Réf. : N° DE DOSSIER : 9201-20-ZZ03

Date :16/11/2020

**Projet de Réseau structurant de transport en commun de la Ville de Québec :  
Analyse et recommandations**

Jean-Marc Charoud – Char-Ad - Président

## 5.2 Faut-il faire le tunnel ?

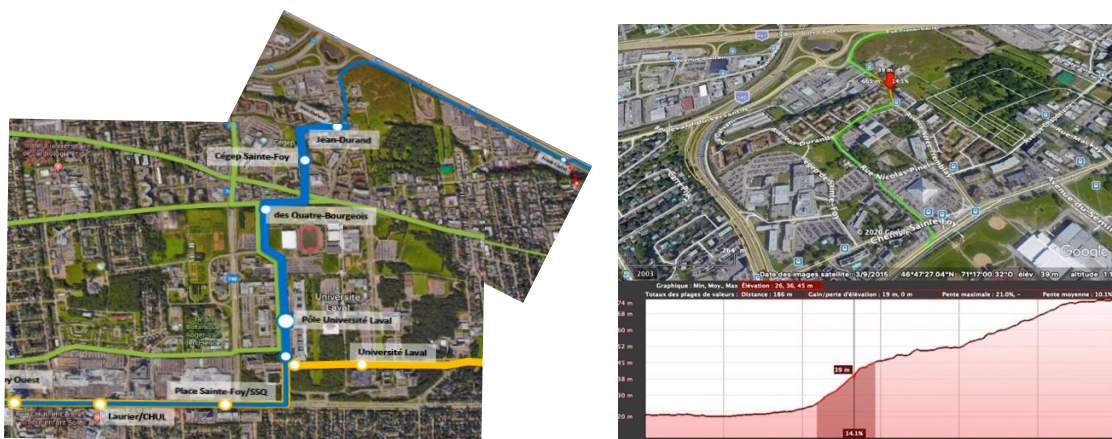
Ne pas faire le tunnel permet d'enregistrer une économie de l'ordre de 500 M\$.

Le tracé se présente alors en deux segments disjoints :

- Une section Le Gendre – Ste-Foy Ouest – Université Laval - Coline Parlementaire (station centre des congrès) : son tracé peut alors être réalisé en surface sur le boulevard René-Lévesque ; la station terminus et son arrière-gare se situant juste avant le rond-point avec le boulevard Honoré-Mercier ;
- Une section Charlesbourg – St-Roch - Jardin Jean-Paul L'Allier : son tracé est en surface. Un ascenseur au pied de la côte d'Abraham, une liaison mécanique, voire un service de bus, permettront aux passagers descendants à JP L'Allier d'accéder aux hauteurs de la colline parlementaire.

Le tracé présente une rampe critique de 10- 15% sur une centaine de mètres environ sur la rue Neyrée-Tremblay avant d'atteindre la rue Jean-Durand. Un aménagement local permettrait de lisser cette pente, mais nécessite une étude d'insertion précise des déblais et remblais, voire d'ouvrages d'art de liaison, dont l'ordre de grandeur des surcoûts devrait se situer dans une fourchette de 10 à 50 M\$.

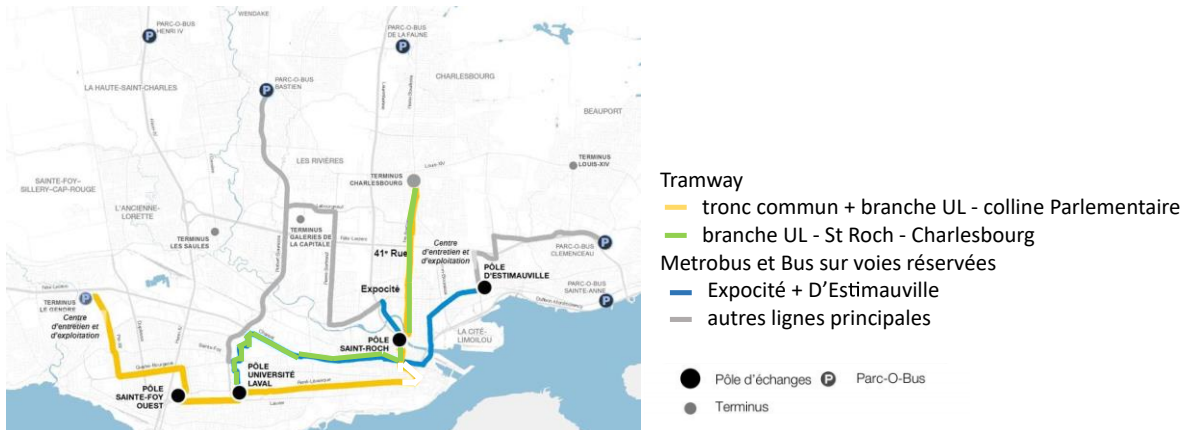
Deux schémas d'exploitation seraient alors envisageables :

1. Une ligne Le Gendre – Colline Parlementaire et une autre Le Gendre – ST-Roch- Charlesbourg (via Charest-Ouest) avec un tronç commun étendu Le Gendre - UL Lacerte.
2. Une ligne Le Gendre – Colline Parlementaire et une autre Ste Foy Ouest – ST-Roch - Charlesbourg (via Charest-Ouest) avec un tronç commun plus réduit Ste-Foy Ouest - UL Lacerte

En termes d'achalandage, l'enjeu est de savoir si la branche UL – St-Roch - Charlesbourg (via Charest-Ouest) est une alternative au tunnel pour les utilisateurs de la branche Le Gendre Ste Foy Ouest - UL.
